REPORTE DE INSPECCIÓN RUTA 27 SAN JOSÉ - CALDERA

REPORTE DE
INSPECCIÓN
GEOTÉCNICA DE LOS
TALUDES DE CORTE
ENTRE LAS ESTACIONES
14+000 A 52+000

PUBLICACIÓN ACG.01.10
MAYO 2010

Fotografía 28. Inicio del tramo de corte “cajón” en la radial a Atenas. Nótese el rótulo advirtiendo de la caída de rocas, y una barrera colocada a lo largo del tramo a ambos lados. Ambas medidas no parecen ser suficientes para el problema de estabilidad observado.

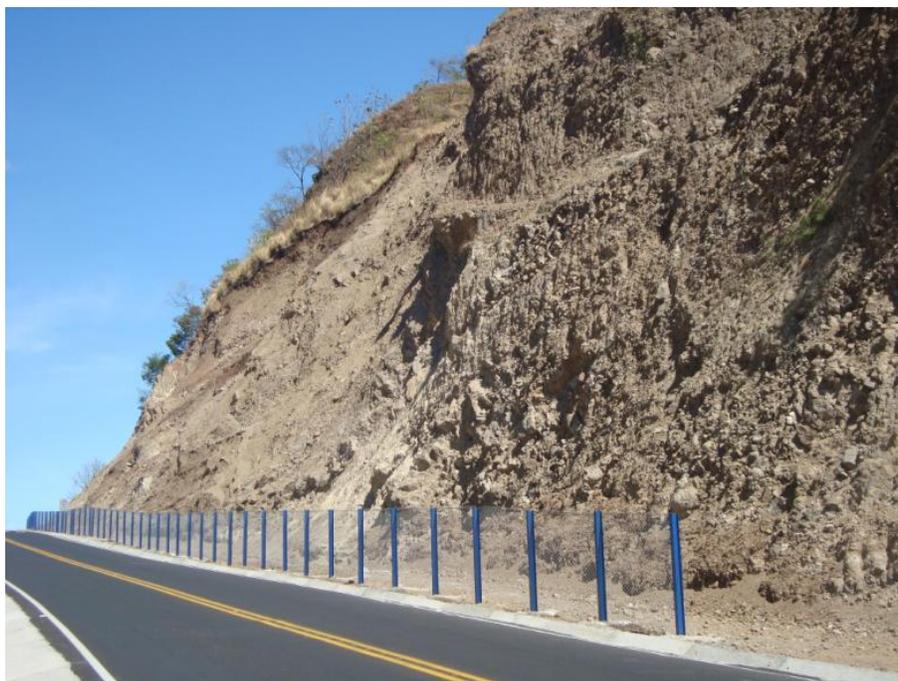
En el tramo de corte tipo “cajón” en la radial a Atenas (Punto GPS 019), durante la inspección se observaron problemas de estabilidad muy importantes en ambos lados de la vía (Fotografía 28). Una condición notable es que las pendientes naturales de las laderas cortadas son mucho más bajas que las de los cortes realizados, evidenciando que la calidad de los materiales produjeron naturalmente esas pendientes naturales.

En el lado izquierdo en el sentido de avance hacia Atenas, se observaron escarpes y grietas producto de deslizamientos escalonados del terreno en varios niveles en las partes altas de la ladera natural y una condición de terreno descompresionado, evidenciado en fracturas abiertas en los cortes realizados. Se aprecia claramente la zona deslizada.

En el lado derecho (Fotografía 29) se observó que han ocurrido colapsos locales, probablemente durante el mismo proceso constructivo, que dejaron tramos de talud hasta con pendiente inversa. La amenaza de caída de bloques métricos está latente en este sector. A ambos lados hay un espacio de 2 m a 3 m al pie del talud que en algunos sectores ya está lleno de material colapsado, que funciona para amortiguar la caída de material. El concesionario construyó una barrera de protección con vigas H,

pero cerrada con una malla tipo ciclón, incapaz de contener un volumen de rocas y suelo importante. En las Fotografías 28 a 30 se ilustra la problemática de estabilidad observada y las obras pasivas realizadas por el concesionario.

Según se observó, la problemática de estabilidad en este tramo puede ir más allá que la caída de rocas. Es de esperar que durante los meses más lluviosos se presenten constantes problemas de caída de volúmenes importantes sobre la carretera ya que la barrera no tendrá la capacidad de soportar el empuje de la masa de suelo y rocas.
